## Avis de la Mission Régionale d'Autorité environnementale Nouvelle-Aquitaine sur un projet de centrale photovoltaïque au sol au lieu-dit "Les Combles" à Persac (86)

n°MRAe 2021APNA85

dossier P-2021-11011

Cartographie des habitats naturels du site – extrait étude d'impact page 89

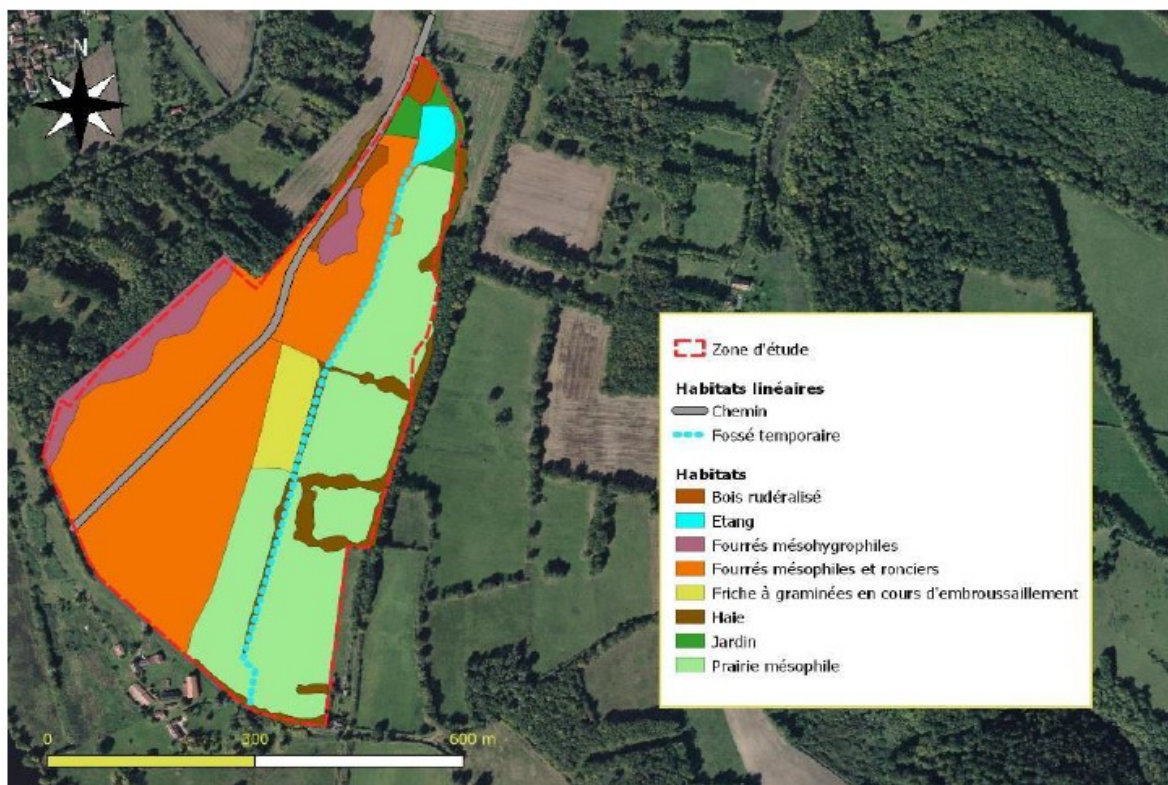
En termes d'Habitats naturels et de flore, une dizaine d'habitats élémentaires a été relevée sur le site, avec dans la moitié ouest une dominance de fourrés relativement jeunes d'une quinzaine d'années, majoritairement mésophiles dans toute la partie centrale de l'aire d'étude, de part et d'autre du chemin, et plutôt méso-hygrophiles sur la frange ouest du périmètre. La moitié est de l'aire d'étude correspond à des prairies mésophiles (prairies à fourrage), ayant conservé une trame bocagère fonctionnelle dans la partie

centre-est de l'aire d'étude, avec quelques vieux chênes. Le site présente une faible diversité d'habitats, avec une dominance de stades arbustifs (fourrés mésophiles) issus de la recolonisation de l'ancienne carrière, à l'ouest, et de prairies à l'est. Les enjeux conservatoires sont significatifs sur les éléments de trame bocagère incluant des arbres âgés ou sénescents.

**La MRAe relève que la période d'investigation retenue ne couvre pas toutes les périodes significatives du cycle biologique pour les inventaires. Une justification de la pertinence des études apportées sur le thème de la biodiversité est attendue.**
